D.M. 0000352 del 28.11.2013 Prescrizione N.8 POSSIBILE UTILIZZO DEI SOSTEGNI MONOSTELO AGGIORNAMENTO RELATIVO ALLA PROVINCIA DI SIRACUSA

Nuovo elettrodotto in Singola Terna a 380 kV "Paternò - Priolo"

POSSIBILE UTILIZZO DEI SOSTEGNI MONOSTELO -AGGIORNAMENTO RELATIVO ALLA PROVINCIA DI SIRACUSA

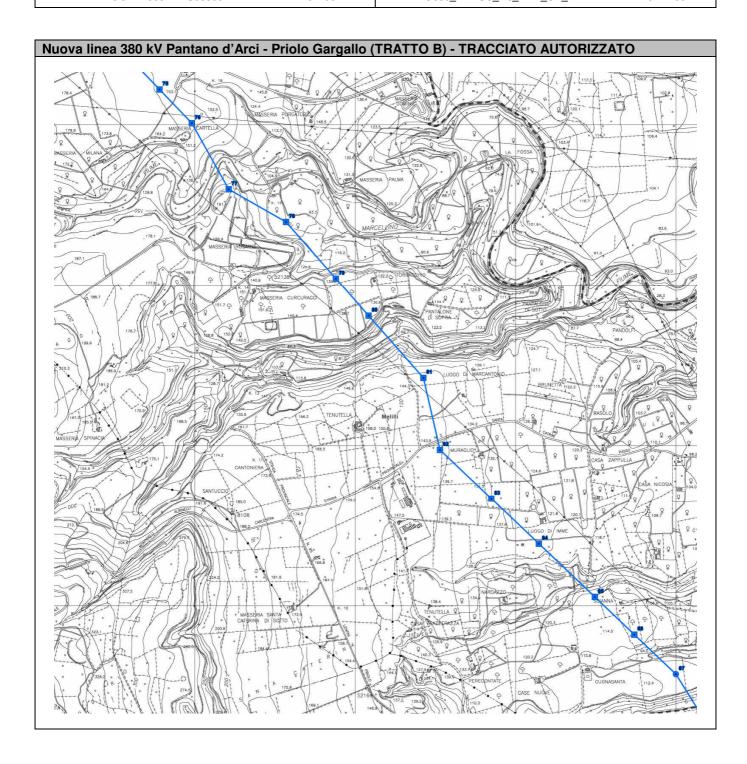
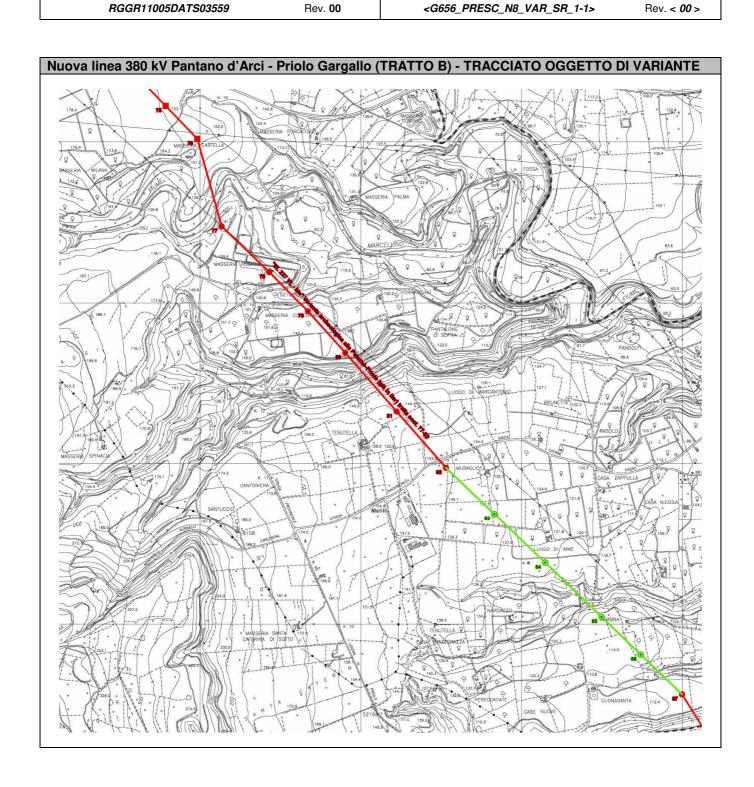
Come accennato in premessa, le modifiche proposte riguardano la tipologia di sostegni da realizzarsi su una porzione del tracciato già autorizzato della Nuova linea 380 kV Pantano d'Arci - Priolo Gargallo (TRATTO B), in provincia di Siracusa, in particolare i sostegni dal n. 83 B al n. 86 B, in comune di Melilli (SR).

Si tratta sempre di sostegni che nel tracciato autorizzato risultavano di tipo a traliccio, mentre diverranno ora di tipo tubolare monostelo. Peraltro, la variazione consentirà di uniformare la tipologia costruttiva impiegata in questo segmento e garantire la continuità visiva sia con quella del tratto di linea precedente (denominato "*EL227 VL-bis*" Variante archeologica alla Paternò - Priolo tra i sostegni n. 77 B e n. 82 B, già in iter - Rif. *Nota prot. GRUPPOTERNA//P20210088100-29/10/2021* con la quale è stata trasmessa al Ministero della Transizione Ecologia e al Ministero delle Infrastrutture e delle Mobilità Sostenibili domanda di autorizzazione alla costruzione ed all'esercizio della Variante localizzativa dell'elettrodotto 380 kV "Pantano-Priolo" tra i sostegni 76 e 82 ed opere connesse), sia con quello successivo, già previsti con sostegni tubolari monostelo. La posizione dei sostegni rimarrà la medesima.

Di seguito si riportano alcuni estratti cartografici riguardanti i tratti ai quali si riferisce il presente aggiornamento di progetto:

Si propone, al fine di mitigare l'impatto visivo delle opere, l'istallazione di Sostegni Tubolari Monostelo per i sostegni dal n. 83 al n. 86 del tratto B, in comune di Melilli (SR), così da uniformare la tipologia di sostegni impiegata in questo segmento con quella del tratto di linea precedente (denominato "*EL227 VL-bis*" Variante archeologica alla Paternò - Priolo tra i sostegni n. 77 e n. 82 del tratto B, già in iter), sia di quello successivo, già previsti con sostegni tubolari monostelo.
